**VILNIAUS MIESTO SAVIVALDYBĖS ADMINISTRACIJOS
INFRASTRUKTŪROS GRUPĖ**

Pirkimo ID 4607938 tiekėjams

**DĖL „OZO G., UKMERGĖS G. IR SIESIKŲ G. REKONSTRAVIMAS“ TARPTAUTINIO
PIRKIMO ATVIRO KONKURSO BŪDU ATSAKYMŲ Į KLAUSIMUS****1 klausimas:**

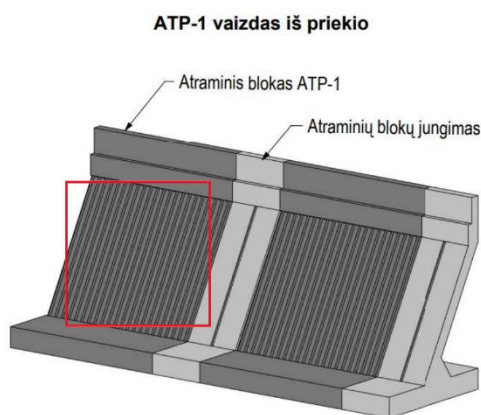
DKŽ PVA 01 dalyje yra nurodyta pozicija Šviesoforo posto demontavimas (įkainis pritaikytas) k4=0.500. Prašome patikslinti, kokių ir kiek šviesoforo posto elementų (valdiklio, šviesoforų, atramų) demontavimas įeina į šią eilutę.

Perkančioji organizacija paaiškina, kad šviesoforo posto demontavimas apima visą komplektą visų atramų, jų pamatų ir visos įrangos, susijusios su šviesoforų postu demontavimu (žr. reikia Projekto dalies poskyryje „KŠIT“). Demontuoti reikia visą įrangą. Pažymime, kad situacija tiekėjams yra matoma viešai, vietoje, todėl tiekėjai turi galimybę visus aktualius darbus įsivertinti.

Atsižvelgiant į pateiktą klausimą, taip pat paaiškiname, kad projekte nurodytas orientacinis demontuojamos įrangos kiekis buvo vertintas projekto rengimo metu. Šiuo metu komplekto skaidymas papildytas ir pateikiamas patikslintas sąnaudų kiekių žiniaraštis Excel formate: skirtuko „PVA-01_dalis_II_etapas“ skyriuje „Statybos darbų žiniaraštis“ papildytas naujomis 43.1 - 43.6 pozicijomis (pažymėta raudonai).

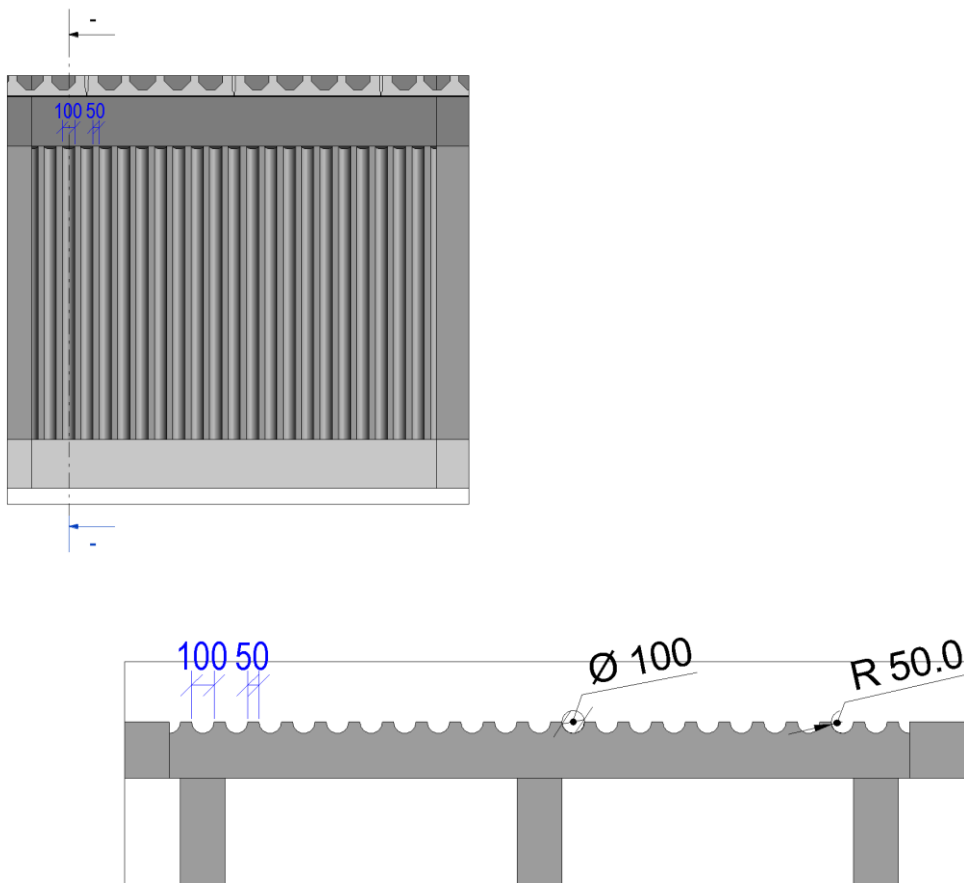
Prašau PO patikslinti, kas čia yra pavaizduota brėžinyje raudoname langelyje, ar tai plokščių apdaila? jei taip, tai prašome pateikti techninę specifikaciją ir šios apdailos kiekius.

Perkančioji organizacija atsako, kad TP numatytas fasado apdirbimas gamykliškai gaminamam ATP blokui. Žemiau tiekėjams pateikiami preliminarūs matmenys fasado apdirbimui įsivertinti. Tikslūs matmenys ir išdėstymas bus detalizuojami darbo projekto metu.
